# 도봉산역 광역환승센터 출구번호 지정여부 검토의견

7호선 도봉산역 환승통로 게이트를 경유하여 광역환승센터를 이용하는 승객이 증가하고 있으나, 역사내 각종 안내표지판내 출구번호가 없어 이용불편을 초래한다는 의견이 있어 이에대한 출구번호를 지정(#4번출구) 가능여부를 검토코자 함

### 역사현황도

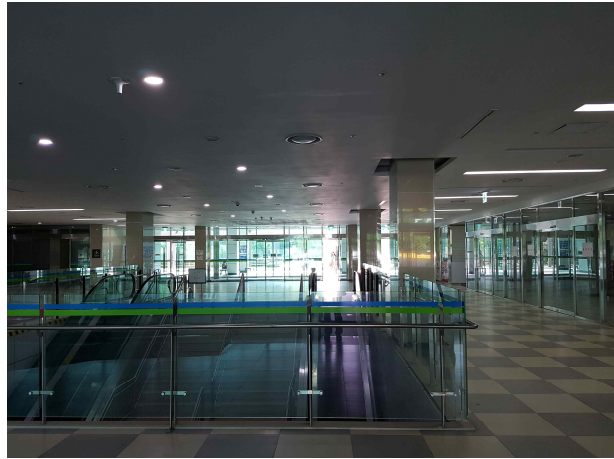
※ 환승통로를 지나 환승센터 건물내에서는 유도표지판이 미설치됨

※ 환승센터 건물내 출입구가 여러개소로 분산되어 있어 특정 출입구 지정이 어려움
